RESPUESTAS A LOS COMENTARIOS  
DOCUMENTOS DE SELECCIÓN  
CONVOCATORIA PÚBLICA UPME STR 04 – 2017

**SELECCIÓN DE UN INVERSIONISTA Y UN INTERVENTOR PARA EL DISEÑO, ADQUISICIÓN DE LOS SUMINISTROS, CONSTRUCCIÓN, OPERACIÓN Y MANTENIMIENTO DEL TERCER TRANSFORMADOR 230/34.5 kV de 60 MVA EN LA SUBESTACIÓN VALLEDUPAR EN EL DEPARTAMENTO DE CESAR**

153-41.1 Convocatoria Pública UPME STR 04-2017. Tercer Transformador Valledupar 230/34.5 kV.

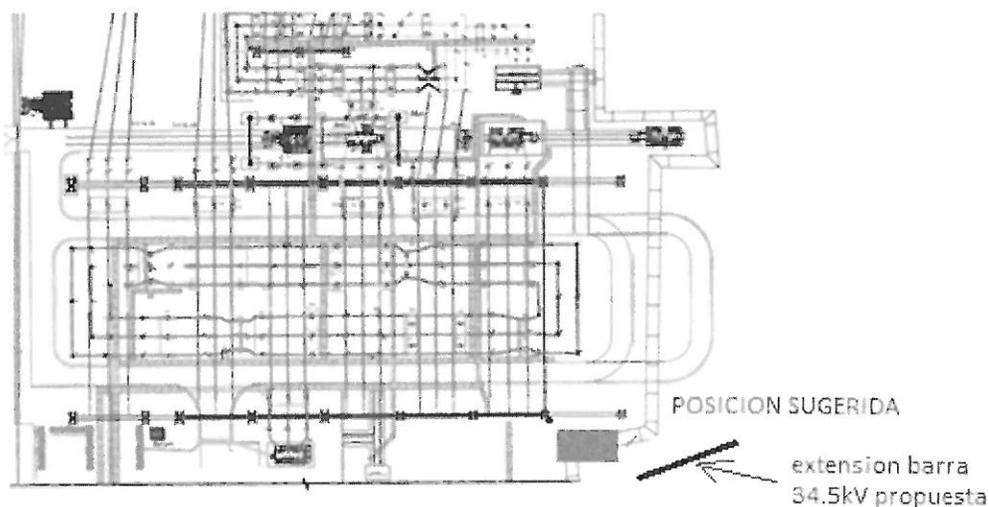
**PREGUNTA 3.** *Acorde con la figura 2 anterior, CELSIA sugiere reubicar el nuevo transformador a la posición allí indicada, en cuyo caso, y considerando lo limitado de los espacios para la expansión del segmento III de la barra 34.5 KV, se propone expandir el barraje de 34.5 kV hacia el norte, utilizando cable XLPE subterráneo, como extensión del mismo y paralelo a la malla de cerramiento de la subestación. – Figura 4.*

**RESPUESTA 3.** Se mantiene la ubicación del transformador dentro del espacio de reserva resultante de la convocatoria UPME STR 06-2015. Respecto a la propuesta para la expansión del barraje III, se debe ver la **RESPUESTA 1**.
